ПАСПОРТ ДОСТУПНОСТИ № 3
объекта социальной инфраструктуры (ОСИ)
Учебный корпус ГАУ ДПО «ПК ИРО»

Адрес местонахождения объекта:
690013, г. Владивосток, ул. Спиридонова, д. 9

**АКТ ОБСЛЕДОВАНИЯ
объекта социальной инфраструктуры
К ПАСПОРТУ ДОСТУПНОСТИ ОСИ
№ 3**

Фото 3.8 Коридор на 1-м этаже

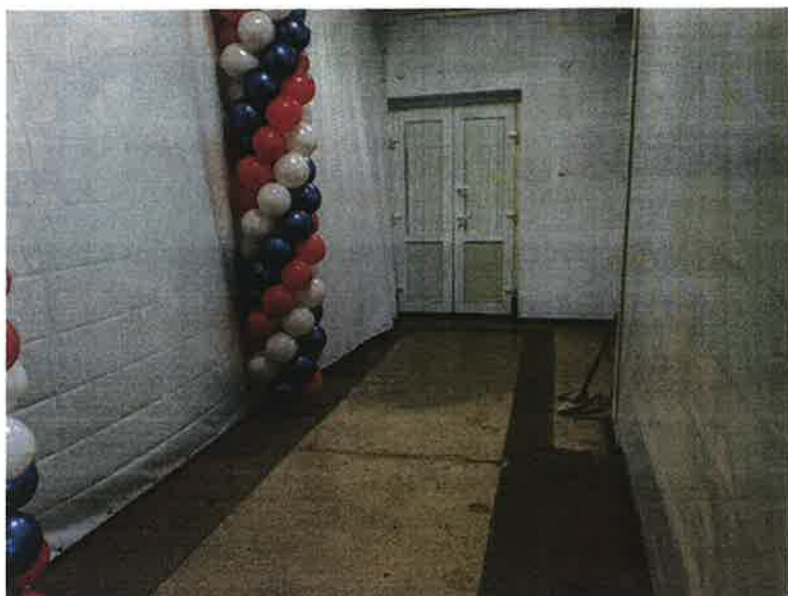
3.4	Лифт пассажирский (или подъемник)	есть	3.7		Замечания отсутствуют.	-	-	-
3.5	Дверь	есть	3.13, 3.14, 3.16, 3.17, 3.24-3.26, 3.30, 3.31, 3.33-3.35, 3.39, 3.43, 3.44, 3.46, 3.47	6.2.3, п. 4.3.2 ГОСТ Р 52875-2018	На участках пола перед дверьми, расположенными фронтально на путях движения инвалидов внутри здания, отсутствуют предупреждающие тактильно-контрастные напольные указатели.	С	Обустроить на участках пола перед дверьми, расположенными фронтально на путях движения инвалидов внутри здания, на расстоянии ширины полотна двери от плоскости дверного полотна снаружи и на расстоянии 0,3 м от плоскости дверного полотна со стороны предупреждающие тактильно-контрастные напольные указатели глубиной 0,5-0,6 м, высотой рифов 0,04 м и рифлением в виде конусов, расположенных в линейном порядке.	Текущий ремонт

Фото 4.29 Порог двери в библиотеку

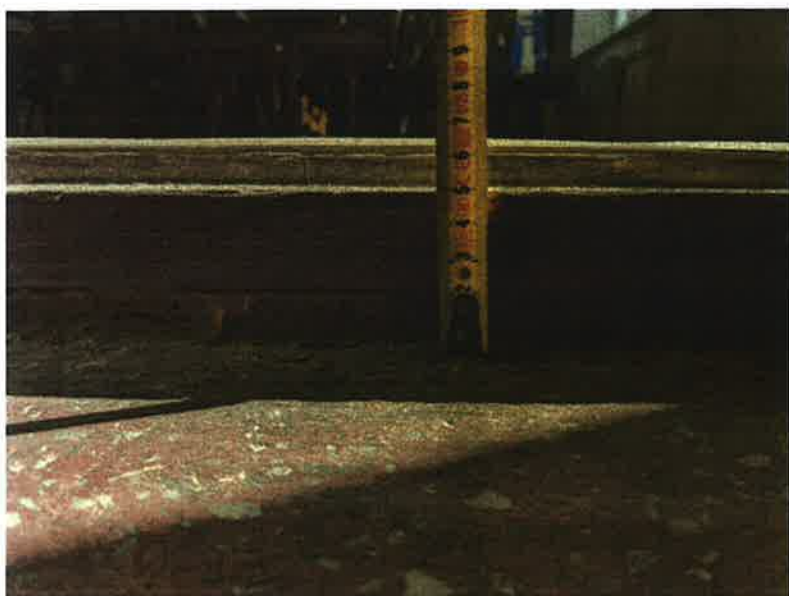
6.2.4	Высота порогов дверей в спортивный и актовый залы и библиотеку более 0,014 м (0,055, 0,078 и 0,065 м соответственно).	К	Устранить пороги дверей в спортивный и актовый залы и библиотеку, занизить до высоты не более 0,014 м или обустроить пороговые пандусы. До проведения этих работ применять инвентарный пороговый пандус.	Теку щий ремонт, индив идуал ьное решен ие с ТСР

Фото 5.14 Раздевалка спортивного зала

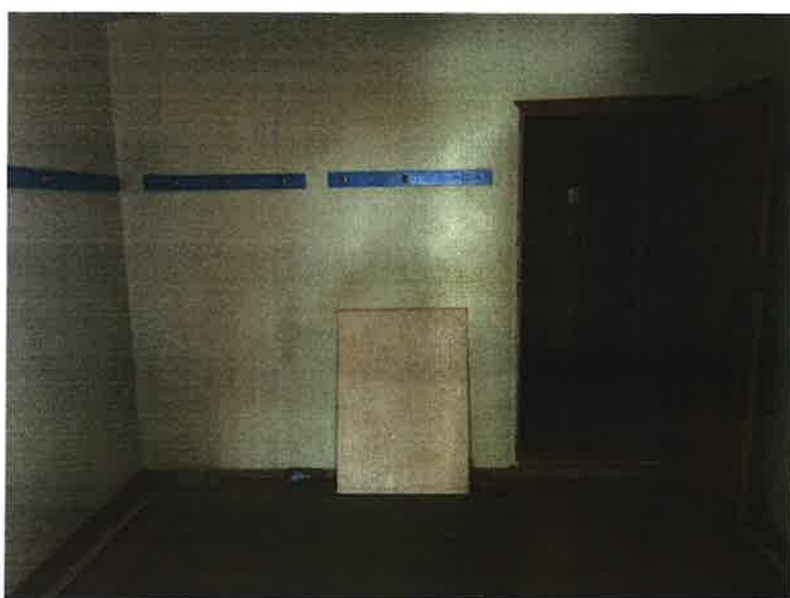
Выключатели света в туалетные комнаты, предполагающиеся к адаптации для инвалидов, расположены на высоте более 1,1 м. Ширина дверных проемов в туалетные комнаты, предполагающиеся к адаптации для инвалидов, в свету менее 0,9 м (0,75 и 0,83 м). Ширина проема двери в туалетную кабину на 2-м этаже, предполагающуюся к адаптации для инвалидов, менее 0,9 в свету (0,55 м), размеры туалетной кабины менее нормативных значений, сбоку от унитаза отсутствует пространство шириной не менее 0,8 м для размещения кресла-коляски. Высота порога двери в туалетную комнату, предполагающуюся к адаптации для инвалидов на 4-м этаже, более 0,014 м (0,035 м). Ручка двери в туалетную комнату, предполагающуюся к адаптации для инвалидов на 2-м этаже, имеет неэргономичную форму. Туалетные комнаты, предполагающиеся к адаптации для инвалидов, не оборудованы эргономичными опорными поручнями рядом с унитазами и раковинами. Туалетные комнаты, предполагающиеся к адаптации для инвалидов, не оборудованы держателями для костылей и других принадлежностей. В туалетной комнате на 4-м этаже, предполагающейся к адаптации для инвалидов, отсутствует сантехника. В туалетных комнатах, предполагающихся к адаптации для инвалидов, отсутствуют кнопка тревожной сигнализации. На дверях в туалетные комнаты, предполагающиеся к адаптации для инвалидов, обустроены шпингалеты. На раковине в туалетной комнате, предполагающейся к адаптации для инвалидов на 2-м этаже, обустроен смеситель вентильного типа. Высота унитаза в туалетной комнате, предполагающейся к адаптации для инвалидов на 2-м этаже, менее 0,45 м. Ширина дверных проемов в душевые спортивного зала в свету менее 0,9 м (0,75 м). Высота порогов на входах в душевые спортивного зала более 0,014 м (0,115 и 0,175 м). Душевые спортивного зала не оборудованы опорными поручнями, сидениями для душа. На этажах, предполагающихся для проживания инвалидов, отсутствуют доступные душевые. Ширина проемов дверей в раздевалки спортивного зала в свету менее 0,9 м (0,8 м). Высота порога в одну из раздевалок спортивного зала более 0,014 м (0,045 м).

не менее 0,9 м в свету. Устранить перегородку, объединив туалетную кабину на 2-м этаже с туалетной комнатой. Обеспечить при этом пространство сбоку унитаза шириной не менее 0,8 м для размещения кресла-коляски. Устранить порог двери в туалетную комнату, предполагающуюся к адаптации для инвалидов на 4-м этаже, или занизить до высоты не более 0,014 м. Обустроить на двери в туалетную комнату, предполагающуюся к адаптации для инвалидов на 2-м этаже, контрастную относительно дверного полотна эргономичную дверную ручку (нажимного действия или П-образной формы). Оборудовать туалетные комнаты, предполагающиеся к адаптации для инвалидов, опорными поручнями рядом с унитазами и раковинами. Оборудовать в туалетных комнатах, предполагающихся к адаптации для инвалидов, держатели для костылей и других принадлежностей. Обустроить в туалетной комнате на 4-м этаже, предполагающейся к адаптации для инвалидов, сантехнику согласно требованиям п. 6.3 СП 5913330.2020. Обустроить в туалетных комнатах, предполагающихся к адаптации для инвалидов, кнопки тревожной сигнализации со шнурком рядом с унитазом на высоте 0,85-1,1 м и обозначить их специальными пиктограммами. Обустроить на дверях в туалетные комнаты, предполагающиеся к адаптации для инвалидов, запирающие устройства с открыванием снаружи в экстренных случаях для оказания помощи и знаком индикации «занято/свободно». Обустроить на раковине в туалетной комнате, предполагающейся к адаптации для инвалидов на 2-м этаже, смеситель с совмещенным управлением горячей и холодной водой (рычажный или сенсорный). Обустроить в туалетных комнатах, предполагающихся к адаптации для инвалидов, унитазы с высотой посадки в пределах 0,45-0,5 м. Увеличить ширину проемов в душевые спортивного зала до не менее 0,9 м в свету. Устранить пороги на входах в душевые спортивного зала или занизить до высоты не более 0,014 м. Оборудовать душевые спортивного зала опорными поручнями, сидениями для душа. Обустроить на этажах, предполагающихся для проживания инвалидов, доступные душевые. Увеличить ширину проемов в раздевалки спортивного зала до не менее 0,9 м в свету. Устранить порог на входе в раздевалку спортивного зала или занизить до высоты не более 0,014 м.

Фото 6.7 Информационная табличка на путях эвакуации

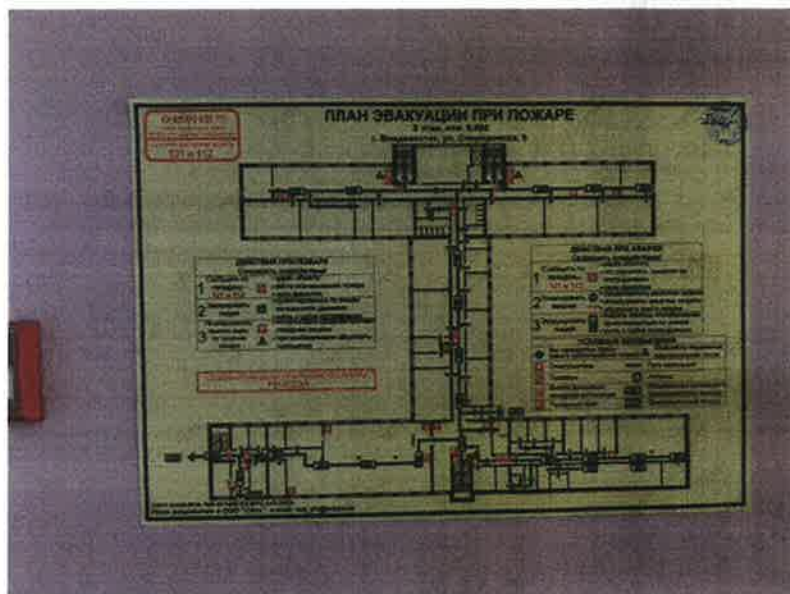
6.1	Визуальные средства	есть	6.1-6.9	5.1.1	Рядом с входами на территорию отсутствуют доступные для МГН элементы информации об объекте.	К,О,С, Г,У	Обустроить рядом с основным входом на территорию табличку с информацией об объекте, дублированную рельефно-выпуклым шрифтом и шрифтом Брайля. Обустроить рядом с дополнительными входами на территорию табличку с информацией о месторасположении основного входа на территорию и номером телефона сотрудника, ответственного за помощь инвалидам и МГН на объекте.	Текущий ремонт
